Abdichtung und Dränung: Eine in der Praxis oft unverstandene Zweckgemeinschaft!

Sachverständigenbericht von Dipl.-Ing. **Manfred Heinlein**, Architekt, ö.b.u.v. Sachverständiger für Bauschäden, Bamberg

Zeichnung über den Wandaufbau mit „Dränung“

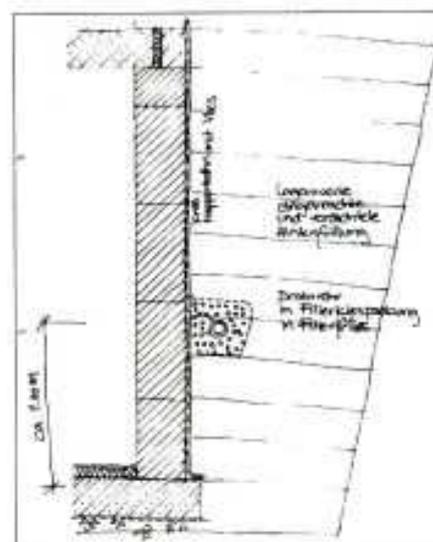
Materialien. Im Übrigen ist der Baugrund als schwach durchlässig einzustufen. Schauen Sie sich doch mal genüsslich die von den Architekten vorgelegte schematische Zeichnung über die Ausführung des erdberührten Bereichs an (kein Scherz, Tatsache!). Besonders zu beachten ist die Lage des Dränschlauches, der nur auf der Hangseite, und hier ca. 1,0 m über Oberkante (OK) Fertigfußboden eingebaut wurde. Fällt Ihnen zur Verteidigung der Kollegen hierzu noch irgendetwas ein? Der Fußbodenaufbau im hochwertig ausgebauten Untergeschoss sieht nach Angabe wie folgt aus:

Der ca. 1 m über OK Fertigfußboden liegende Dränschlauch war an den Mischwasserkanal angeschlossen.

Die gesamte Ausführung des erdberührten Bereichs ist leider wieder einmal „grottenfalsch“. Beginnen wir mit der Beurteilung dort, wo eigentlich der Planer zuallererst hätte anfangen sollen und zwar bei der Klärung der Frage, wie die Wasserbelastung im Baugrund aussieht, ob denn Schichten- oder sonstiges Wasser anfällt, das zu drainieren wäre (es sei denn, man baut eine Weiße Wanne). Und wenn ja, wohin denn damit? In die Kanalisation, speziell noch in den Mischwasserkanal, geht schon gar nicht. Versickern? Vielleicht möglich, vielleicht nicht. Zu dieser Problematik hat sich mein Kollege Probst vorhin schon geäußert. Aber die Krönung ist doch die Lage des Dränschlauches – siehe hierzu ebenfalls Michael Probst – weit oberhalb der Betonbodenplatte. Was soll denn das? Ich wette, dass selbst die Kolleginnen und Kollegen der Jurisprudenz sofort erkennen, wie widersinnig das ist: Denn durch den Kiesfilter unterhalb der Betonbodenplatte besteht doch ein Kurzschluss von der Hang- zur gegenüberliegenden Seite. Letztendlich wird das gesamte Gebäude bis Höhe Dränschlauch im Wasser stehen. Richtig erkannt, hier ist das Prinzip der kom-

Dies ist ja einer meiner Hauptkritikpunkte an der KMB: Wie schließe ich denn dichttechnisch (dichten heißt flanschen oder schweißen) eine hochviskose Flüssigkeit, um die handelt es sich nämlich bei der KMB, an eine Bitumenbahn unter den Wänden an? Ich weiß da keine dauerhaft funktionsfähige Lösung. Sie vielleicht? Und wie bilde ich überhaupt eine Hohlkehle aus, die unter baustellenspezifischen Bedingungen so hergestellt wird und so austrocknet, wie sich dies die Hersteller vorstellen und wie es notwendig ist? Hätten wir jetzt ein fehlertolerantes System, das aus einer dauerhaft funktionsfähigen Dränung (vertikal + horizontal) besteht, wäre es sicherlich nicht zum Schaden gekommen. Aber wie so oft haben wir das nicht. Dass durch Fehlstellen in der 30 cm dicken Betonbodenplatte Wasser in dem hier vorzufindenden Ausmaß tritt, halte ich im Grunde für ausgeschlossen. Aber auch das wird man nach Entfernen des gesamten Fußbodenaufbaus einschließlich Abdichtung überprüfen müssen.

Haben Sie gemerkt, dass das Vlies vor der Noppenbahn, und damit auf der falschen Seite liegt? Es müsste zwischen KMB und Noppenbahn sitzen. Dort soll es nämlich verhindern, dass beim Verfüllen der Arbeitsräume die Noppenbahn in die KMB gedrückt wird und beim zwangsläufigen „Setzen“ des Erdreichs diese abreißt. Auch aufgrund dieser fehlerhaften Verlegung kommt nur eine völlige Freilegung des Gebäudes infrage. Anschließend Entfernen der KMB (Sie können sich vielleicht vorstellen, was dies auf einem unverputzten Porenbetonmauerwerk für einen Auf-

wand darstellt), Verputzen des Mauerwerks und Einbau einer regelgerechten Abdichtung. Ich bevorzuge hierbei bituminöse Bahnen. Und das mit der Dränung kann erst nach Vorliegen eines grundstücksbezogenen Baugrundgutachtens entschieden werden. Schlimmstenfalls ist nachträglich eine Schwarze Wanne auszubilden. Dass ich natürlich keine Holzbaustoffe für den Fußbodenaufbau verwenden würde (und auch nie die Abdichtung durchbohren würde), versteht sich von selbst. Dies ist meiner Meinung nach einfach zu risikoreich.
